Bundesnetzagentur

Vorläufige Prüfungsergebnisse

Offshore-Netzentwicklungsplan (Zieljahr 2025)

Stand: 14. Juni 2016

Abbildung 5: Deutsche Nordsee mit Entfernungszonen

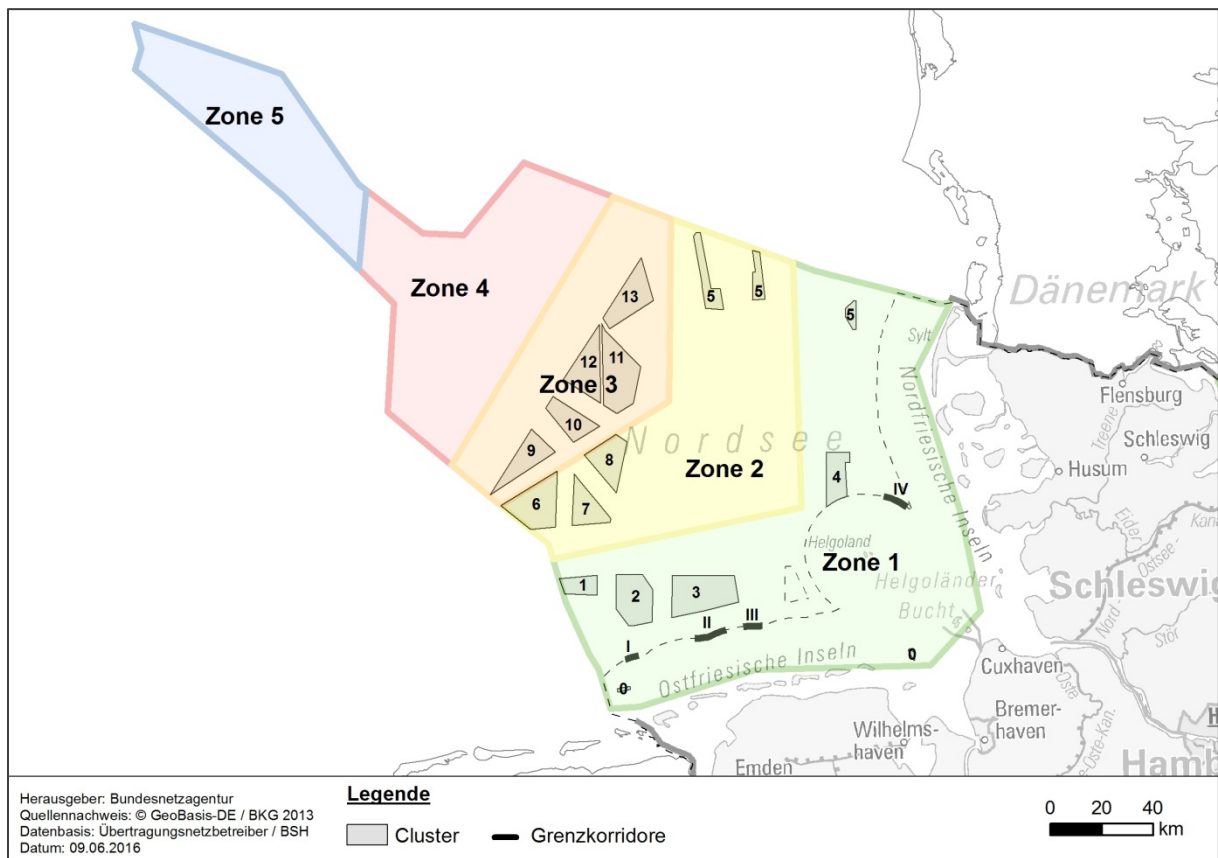
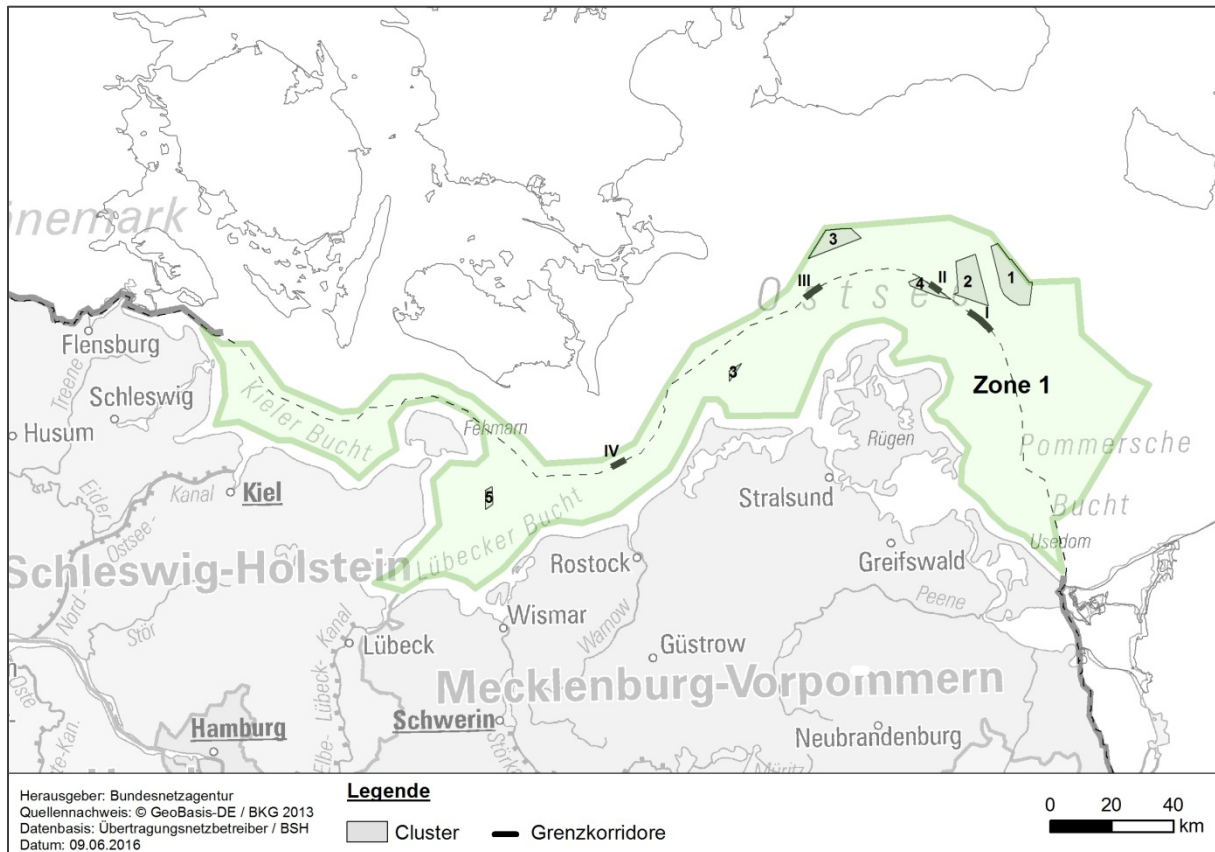
Die Zoneneinteilung in der Nordsee ist nachvollziehbar. Es erscheint sachgerecht, das Kriterium der Entfernung nicht als kilometerscharfe Angabe des räumlichen Abstands der Cluster von der Küste auszulegen. Dies würde lediglich zu einer Scheingenaugigkeit führen. Eine kilometerscharfe Berücksichtigung der Entfernung der Cluster von der Küste ist allein schon aufgrund der oftmals großen räumlichen Ausdehnung der Cluster von bis zu ca. 30 km nicht praktikabel. Denn dabei wäre unklar, welcher Punkt eines Clusters für die Entfernungsbestimmung zu Grunde gelegt werden soll. In Frage kommen dabei z.B. der küstennächste Punkt eines Clusters, der räumliche Mittelpunkt eines Clusters oder auch der Standort der Konverter-/Umspannplattform. Abhängig von der Wahl dieser denkbaren Punkte gäbe es womöglich unterschiedliche Reihungen. Deswegen hält die Bundesnetzagentur ein Abstellen auf eine kilometerscharfe Abstandsbestimmung für nicht sinnvoll.

Eine Ermittlung der Entfernung anhand der voraussichtlichen Trassenlänge der Anbindungssysteme scheint ebenfalls nicht sachgerecht. Da bei der Trassenplanung auf vielerlei Festlegungen der Raumordnung Rücksicht genommen werden muss (z.B. Grenzkorridore zwischen AWZ und Küstenmeer, Schifffahrtswege, Rohstoffgewinnung, Naturschutz) entspricht die tatsächliche Trasse für ein Anbindungssystem i. d. R. nicht dem kürzestem Weg zwischen Erzeugungsgebiet und Festland („Luftlinie“). Ebenfalls ist für den Aufwand der Verlegung nicht ausschließlich die Kabellänge ausschlaggebend. Faktoren wie z.B. die Wassertiefe, Bodenbeschaffenheit und Altlasten (Munition) bestimmen den Aufwand für die Verlegung entscheidend mit. Die konkrete Ausgestaltung der Trasse ist zum Zeitpunkt der

Erstellung des O-NEP noch offen und somit auch die genaue Länge der potenziellen Trassen für Anbindungssysteme noch unbestimmt. Zumal sich auch nachträglich noch der landseitige Netzverknüpfungspunkt eines Anbindungssystems ändern kann und infolgedessen auch die Trassenlänge. Daher scheint die Trassenlänge als Entfernungskriterium ebenfalls nicht als sachgerecht und eine Einteilung nach Zonen vorzugswürdig.

Abbildung 11: Maßnahme 3, HGÜ-Verbindung NOR-1-1

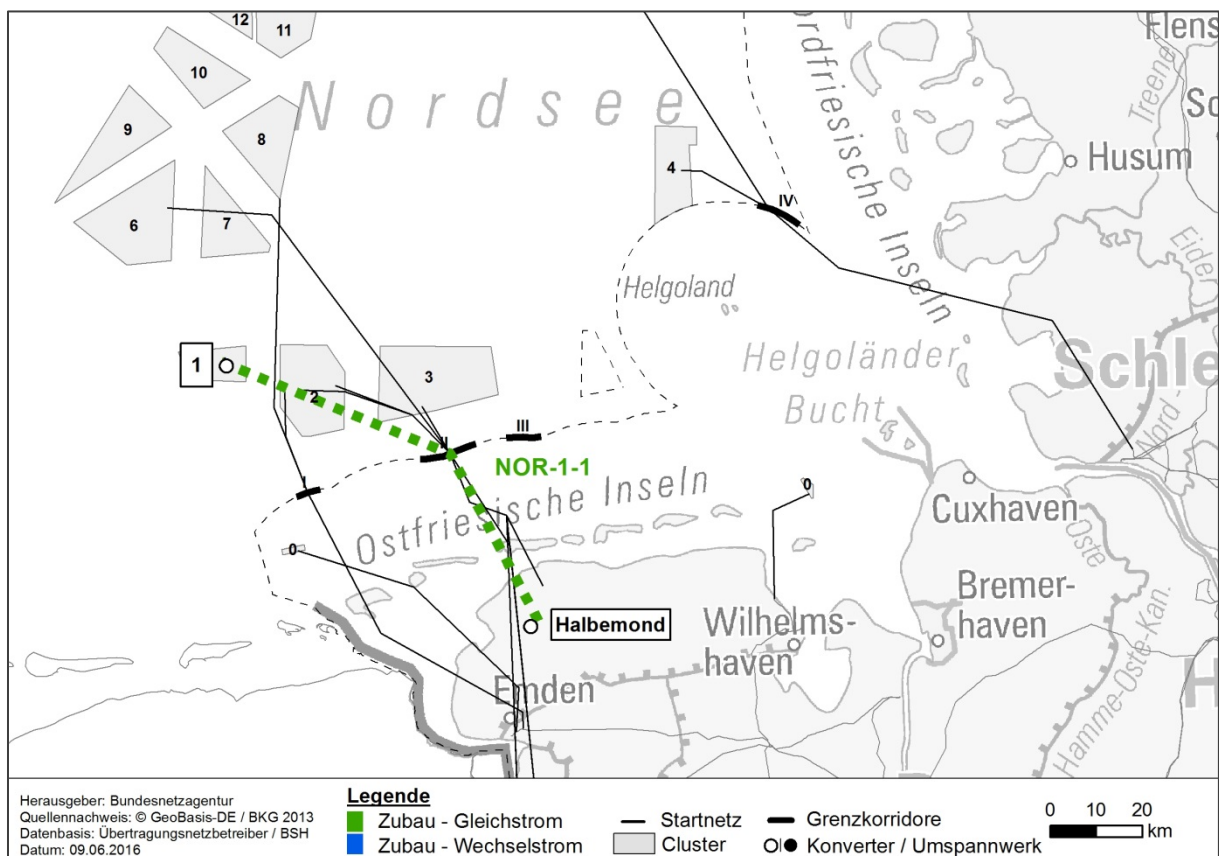
Das Anbindungssystem NOR-1-1 wäre derzeit vorbehaltlich weiterer Erkenntnisse bestätigungsfähig.

Als Netzverknüpfungspunkt ist Halbmond vorgesehen, dessen Verfügbarkeit für 2022 geplant ist. Die Inbetriebnahme des landseitigen Projekts P 20 Emden/Ost - Halbmond ist gemäß zweitem Entwurf des NEP 2025 für 2021 anvisiert (vgl. Tabelle 27, Seite 133, NEP 2025 zweiter Entwurf).

Geplante Fertigstellung: 2024 bzw. 2022

Abbildung 12: Maßnahme 15, HGÜ-Verbindung NOR-3-3

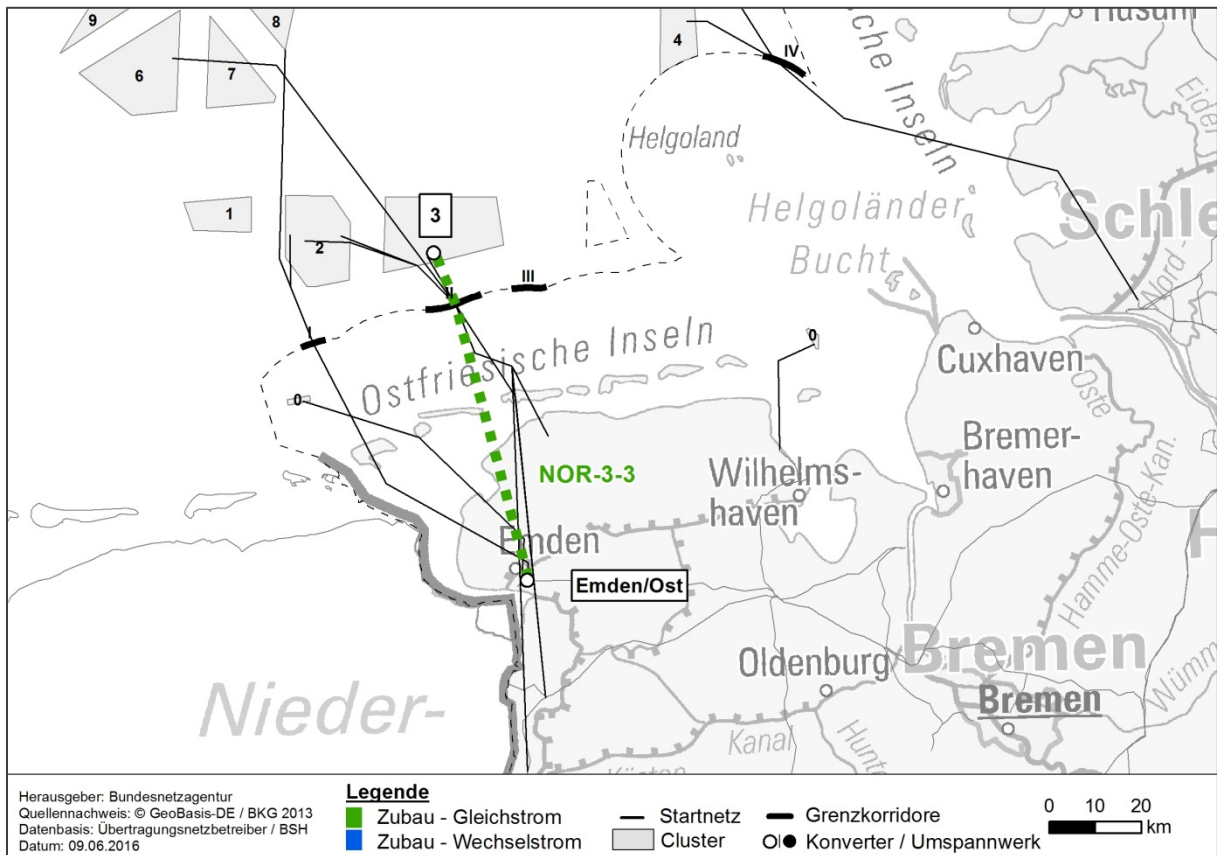
Das Anbindungssystem NOR-3-3 wäre derzeit vorbehaltlich weiterer Erkenntnisse bestätigungsfähig.

Als Netzverknüpfungspunkt ist Emden/Ost vorgesehen, dessen Verfügbarkeit für 2021 geplant ist. Die Inbetriebnahme des landseitigen Projekts P 69 Emden/Ost - Conneforde ist entsprechend dem zweiten Entwurf des NEP 2025 für 2019 anvisiert (vgl. Tabelle 27, Seite 138, NEP 2025 zweiter Entwurf der Übertragungsnetzbetreiber).

Geplante Fertigstellung: 2022 bzw. 2021

Abbildung 13: Maßnahme 25, HGÜ-Verbindung NOR-5-2

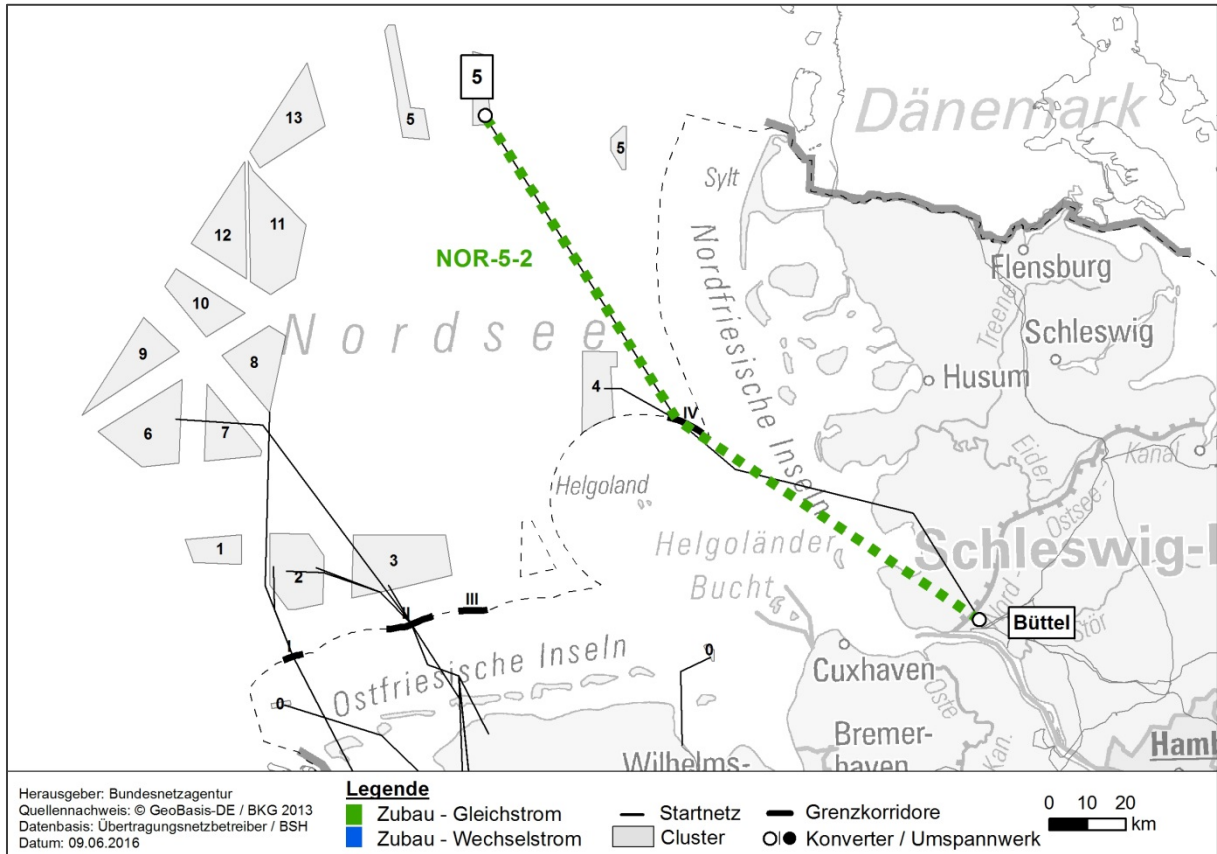
Infolgedessen müsste das Anbindungssystem NOR-5-2 im Übergangszeitraum bis spätestens 2024 realisiert werden. Zu diesem Zweck müsste die geplante Fertigstellung von NOR-5-2 nach vorne gelegt werden. Es kommen drei Alternativen für ein Vorziehen von NOR-5-2 in Betracht. Zunächst könnte NOR-5-2 um genau ein Jahr vorgezogen werden. Dies würde dazu führen, dass im Jahr 2024 mit NOR-7-1 und NOR-5-2 zwei Anbindungssysteme fertiggestellt werden müssten. Wenn die Realisierung von zwei Anbindungssystemen im Jahr 2024 bei einem gleichzeitigen Ausbleiben einer Realisierung im Jahr 2023 vermieden werden soll, könnte NOR-5-2 anstatt um ein Jahr um zwei Jahre nach 2023 vorgezogen werden oder NOR-7-1 und NOR-5-2 könnten beide jeweils ein Jahr früher realisiert werden, also NOR-7-1 im Jahr 2023 und NOR-5-2 im Jahr 2024.

Das Anbindungssystem NOR-5-2 wäre nach ggf. zukünftiger Rechtslage bestätigungsfähig.

Geplante Fertigstellung: 2024

Abbildung 14: Maßnahme 31, HGÜ-Verbindung NOR-7-1

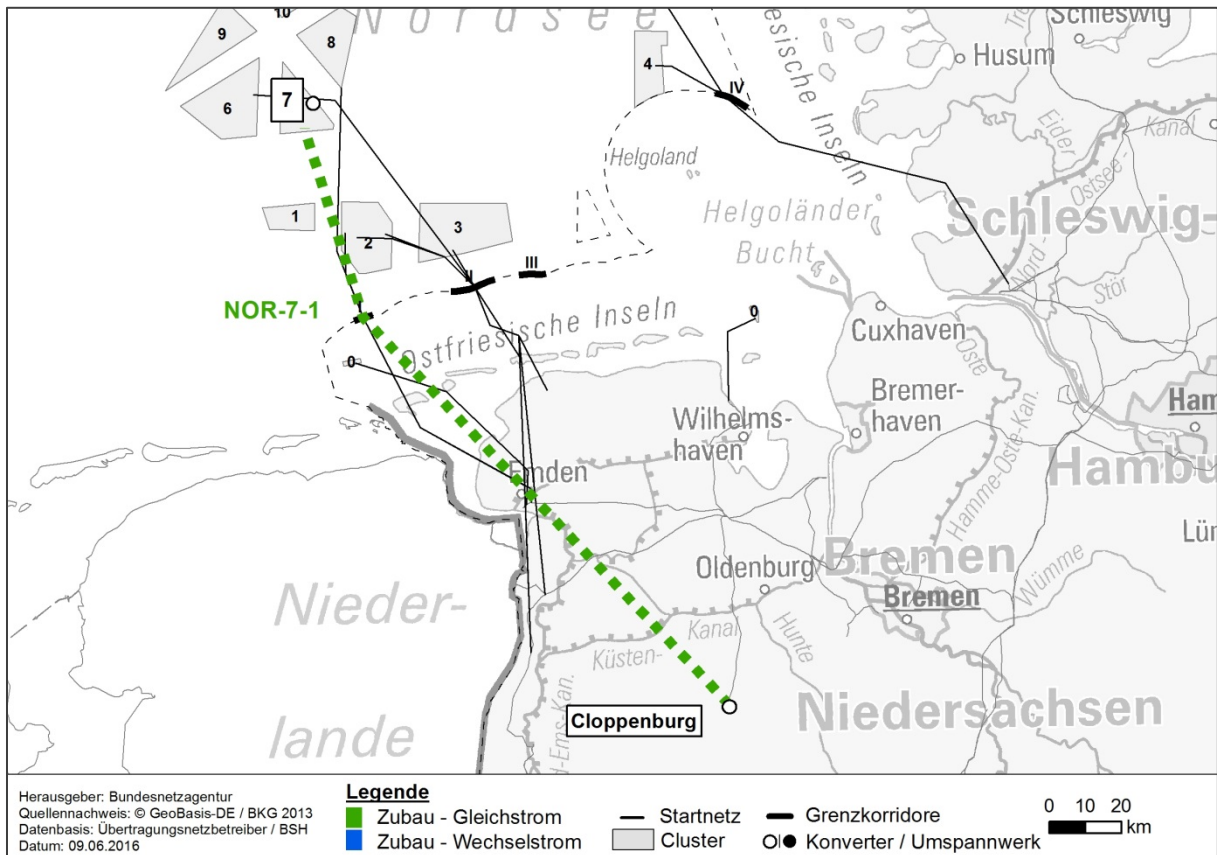
Das Anbindungssystem NOR-7-1 wäre derzeit vorbehaltlich weiterer Erkenntnisse bestätigungsfähig.

Als Netzverknüpfungspunkt ist Cloppenburg vorgesehen, dessen Verfügbarkeit für 2022 geplant ist. Die Inbetriebnahme des landseitigen Projekts P 21 Conneforde – Cloppenburg – Merzen ist entsprechend dem zweiten Entwurf des NEP 2025 für 2022 anvisiert (vgl. Tabelle 27, Seite 133, NEP 2025 zweiter Entwurf).

Geplante Fertigstellung: 2025 bzw. 2023

Abbildung 15: Maßnahme B1.1, AC-Verbindung OST-B-1

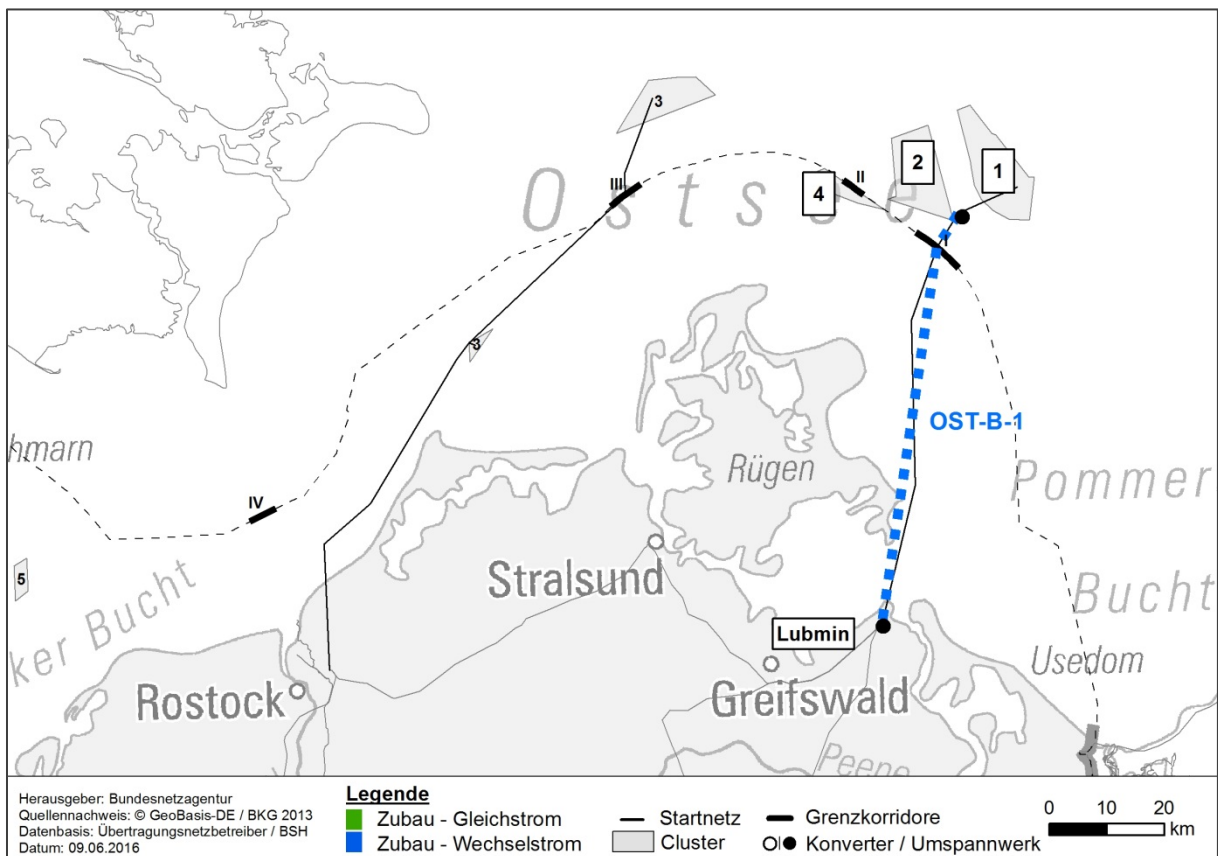
Sollte das Anbindungssystem OST-B-1 in ein konkretes Cluster geführt werden, wäre ggf. auch die Bezeichnung des Anbindungssystems zu ändern, da es sich dann nicht um einen Bündelungspunkt, sondern um einen Clusteranschluss handelte. Im Falle eines Clusteranschlusses ergäbe sich dann entgegen der Eingangsaussage die Erforderlichkeit eines clusterübergreifenden Anschlusses, wobei zu beachten wäre, dass clusterübergreifende Anschlüsse nur bei Inkrafttreten der neuen Gesetzeslage möglich sind.

Das Anbindungssystem OST-B-1 wäre derzeitig vorbehaltlich weiterer Erkenntnisse bestätigungsfähig.

Geplante Fertigstellung: 2023
